Tektur zum Brandschutz- konzept 22B0280-G1b

zum Bauvorhaben
„Brainergy HUB Jülich“

Am Brainergy Park 1, 52428 Jülich

Abbildung 4 *mögliche Mietaufteilung mit Darstellung der Rettungswege*

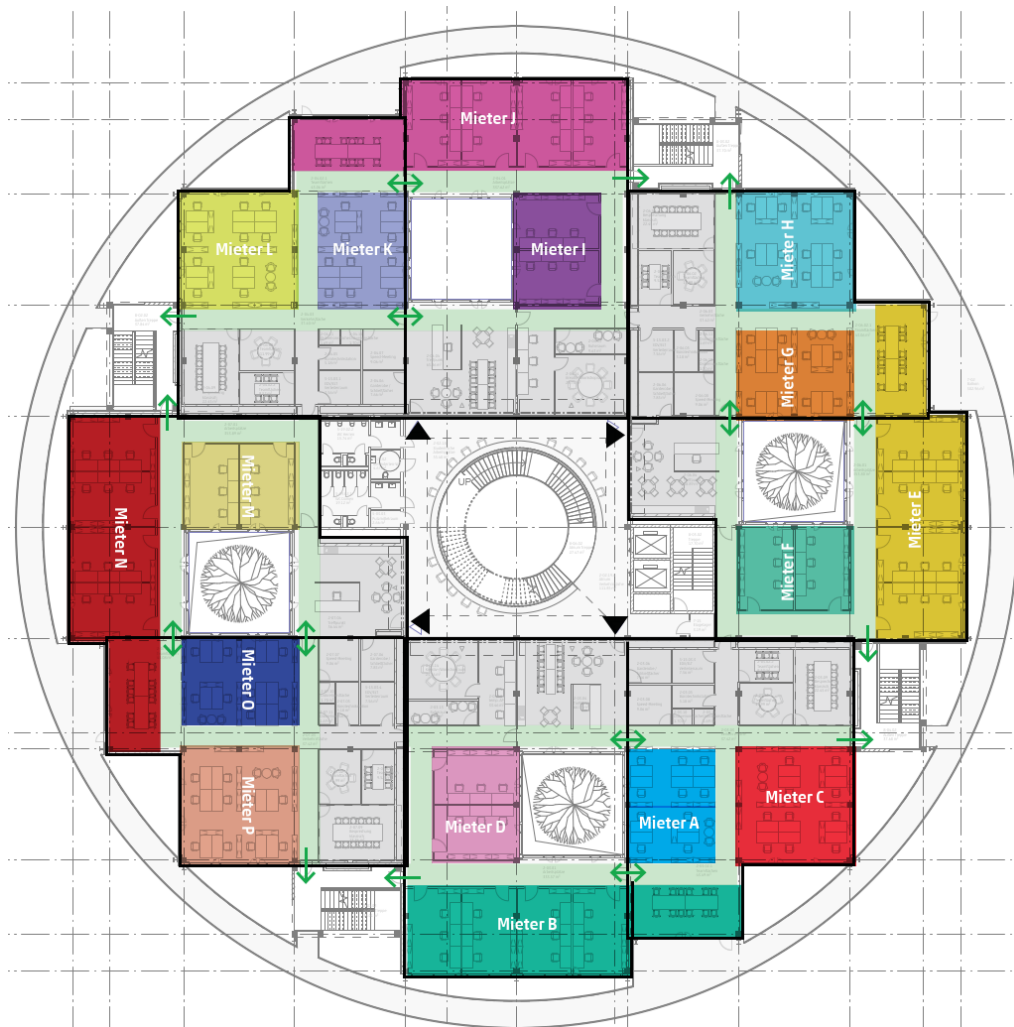
Abweichung 6 *Führung des zweiten Rettungsweges der Nutzungseinheiten des 1. und 2. Obergeschosses über eine andere Nutzungseinheit, wie mit Brandschutzdienststelle und Bauaufsicht besprochen (vgl. /P02/).*

Begründung 6 *Die feuerbeständigen Trennwände der Obergeschosse dienen der kleinzelligen, brandschutz-technischen Unterteilung in Bereiche die kleiner als 400 m² sind und nicht der Trennung der einzelnen Mieter voneinander. Das gesamte Objekt ist frei zugänglich und Nutzer können sich jederzeit zwischen den einzelnen Nutzungseinheiten bewegen. Es werden Verkehrsbereiche vorgegeben, die stets freigehalten und gekennzeichnet werden müssen und geradlinig auf die Notausgänge leiten. Die Aufschlagrichtung der jeweiligen Türen in die benachbarten Einheiten wird gemäß ASR in Fluchtrichtung geplant. Die Nutzer werden außerdem frühzeitig durch die Brandmeldeanlage gewarnt. Daher wird die Situation der Rettungswege aus den Büroeinheiten als den Anforderungen entsprechend angesehen.*
